PREFET DE LA REGION
NORD – PAS-DE-CALAIS
PICARDIE

**PROJET DE CRÉATION D'UN PARC ÉOLIEN
DÉPOSÉ PAR LA SOCIÉTÉ « SASU FERME ÉOLIENNE DU BLANC MONT »**

**AVIS DE L'AUTORITE ENVIRONNEMENTALE
SUR L'ETUDE D'IMPACT ET L'ETUDE DE DANGERS**

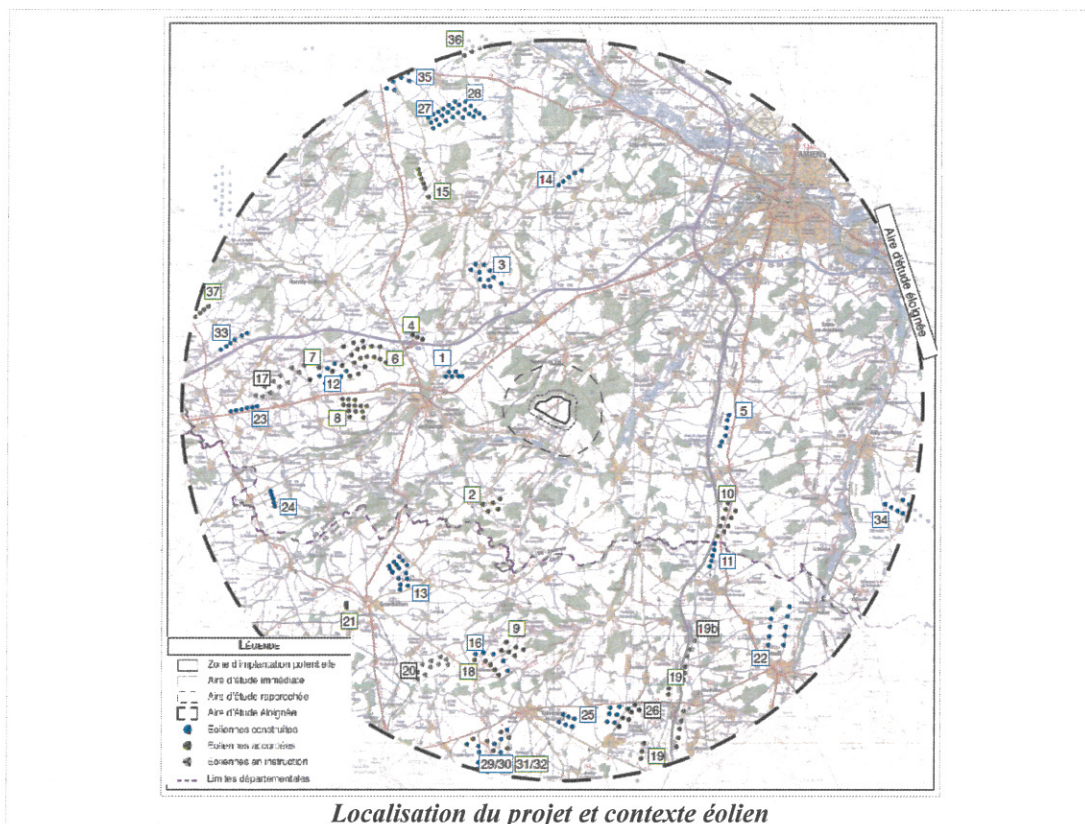
La présentation du contexte éolien au sein du périmètre d'étude éloignée est imprécise dans l'étude d'impact (cf. pages 176 et 177). En effet, l'étude comporte des erreurs concernant les parcs éoliens :

- du Bi-Herbin. En effet, celui-ci est composé de 3 éoliennes et non 6 comme indiqué dans l'étude d'impact ;
- de Hangest-sur-Somme. En effet, celui-ci est composé de 10 éoliennes et non 6 comme indiqué dans l'étude d'impact.

De plus, l'étude ne fait pas mention du parc éolien en instruction de Revelles, composé de 8 éoliennes.

L'autorité environnementale recommande de corriger et de compléter le contexte éolien présent au sein du périmètre d'étude éloigné (rayon de 21,5 kilomètres autour du projet).

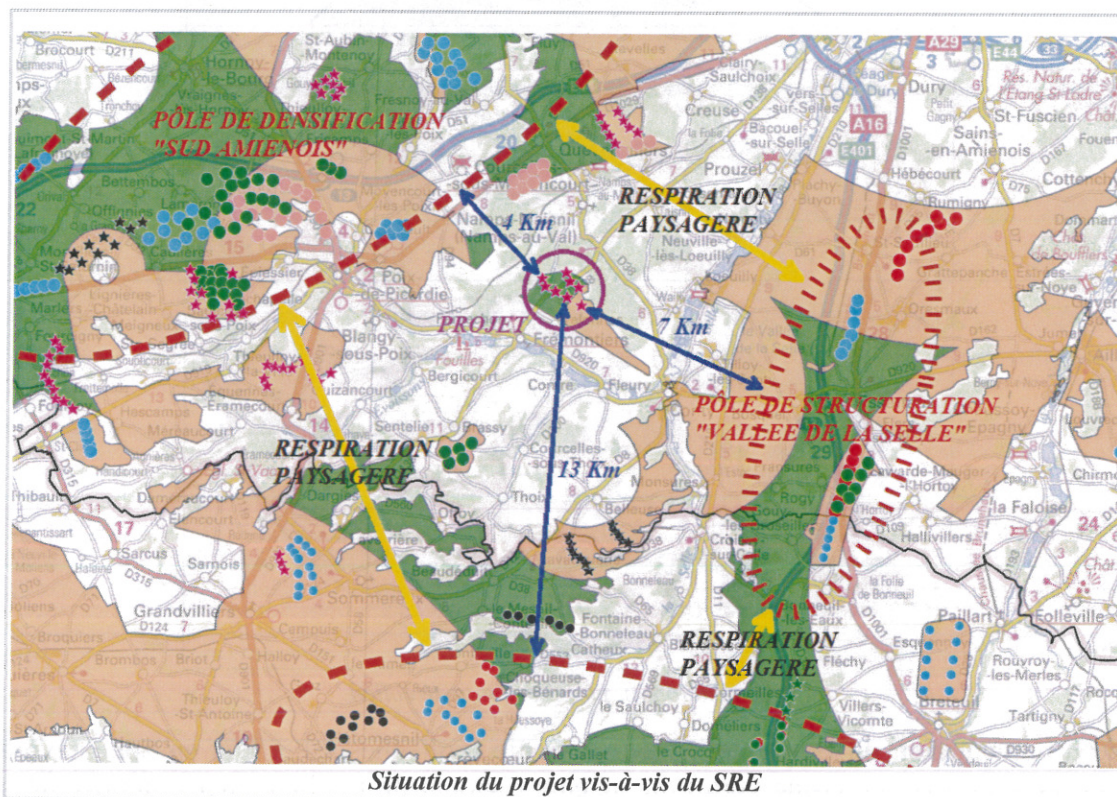
Les zones favorables sous conditions du SRE sont des zones qui présentent des contraintes assez fortes où l'implantation des éoliennes est soumise à des études particulières adaptées. Elles ont vocation à accueillir des pôles de structuration ou des parcs éoliens en ponctuation (confortement des parcs éoliens existants, éoliennes intégrées dans des zones d'activités économiques,...). Cependant, des pôles de densification peuvent être envisagés de façon très maîtrisée (étude au cas par cas).

Le SRE indique qu'à une échelle plus importante (secteur A du SRE : Somme sud-ouest/Oise ouest), ce secteur est soumis aux contraintes suivantes :

- à l'ouest, la confrontation avec le paysage et les espaces naturels de la vallée de la Bresle ;
- au sud, retrait des éoliennes vis-à-vis de la vallée du Thérain, de Beauvais, de Gerberoy et de la butte de Montmille ;
- à l'est, sites patrimoniaux de Folleville (80) et de Saint-Martin-aux-Bois (60), (belvédères, cônes de vues,...) ;
- au nord, le développement est limité par la proximité d'Amiens et de la vallée de la Somme.

Le SRE indique que trois stratégies de développement sont possibles sur ce secteur : le développement en structuration, le confortement des pôles de densification et le développement en ponctuation. Le SRE identifie ainsi un pôle de développement en structuration, trois pôles de densification ainsi qu'un pôle de développement en ponctuation sur ce secteur. Le projet est situé en dehors de ces quatre pôles identifiés sur ce secteur par le SRE.

Le SRE recommande de maintenir des distances de respiratoire paysagère entre les pôles de développement de l'éolien. Il précise qu'une interdistance de 5 à 10 kilomètres devrait être ménagée entre chaque pôle de densification, interdistance à apprécier en fonction de la typologie et de la densité des projets environnants, de la présence ou non de covisibilités, du nombre de machines envisagées et de leur hauteur, de l'articulation du parc avec le paysage et surtout de la cohérence d'ensemble du projet.

Le projet est situé entre le pôle de densification « Sud Amiénois » et le pôle de développement en structuration « Vallée de la Selle » identifiés par le SRE, où il est recommandé de maintenir une respiration paysagère.
